A. N. S. V.  
Prot. USCITA  
N. 0000873/12  
Data 23/02/2012

**Oggetto: incidente occorso il 24 settembre 2010, sull'aeroporto di Palermo Punta Raisi, all'aeromobile Airbus A319 marche EI-EDM. Cartografia presente nell'AIP Italia.**

**Subject: safety recommendations on the serious incidents occurred to PW127 engines installed on ATR 42/72 aircraft.**

Figura 1: Palermo Punta Raisi ICAO - Instrument Approach Chart “VOR-Z RWY 07” in vigore.

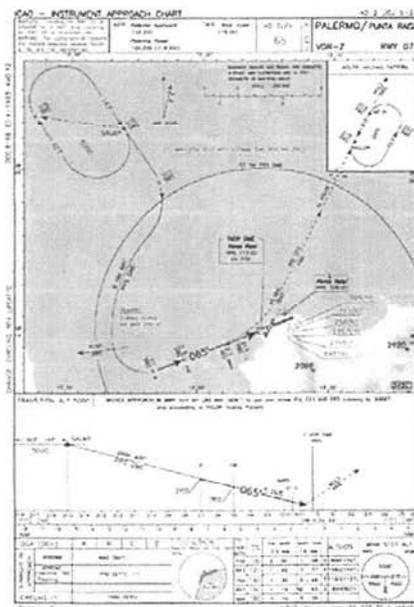
Anche nella carta presente nell'AIP Italia (figura 1) - pur riscontrando la correttezza del titolo nella definizione della procedura di avvicinamento strumentale alla pista 07 dell'aeroporto di Palermo Punta Raisi (“VOR-Z RWY 07”) - si lamenta la mancanza «on the plan view of the chart» dell'inciso “DME required”, finalizzato a richiamare l'attenzione dei piloti sulla necessità della utilizzazione del DME per l'effettuazione della procedura in questione.

Nello specifico, nell'ICAO - Instrument Approach Chart “VOR-Z RWY 07” presente in AD 2 LICJ 5-21 si lamenta la mancanza «on the plan view of the chart» dell'inciso “DME required”, finalizzato a richiamare l'attenzione dei piloti sulla necessità della utilizzazione del DME per l'effettuazione della procedura “VOR-Z RWY 07”.

**Testo:** l'ANSV raccomanda di effettuare una ricognizione sulla cartografia presente in AIP Italia, al fine di revisionare quelle carte che non siano pienamente conformi con quanto previsto dall'Allegato 4 alla Convenzione relativa all'aviazione civile internazionale e dal Doc ICAO 8168 (9.5.2 ss.). (**Raccomandazione ANSV-3/1836-10/2/A/12**)
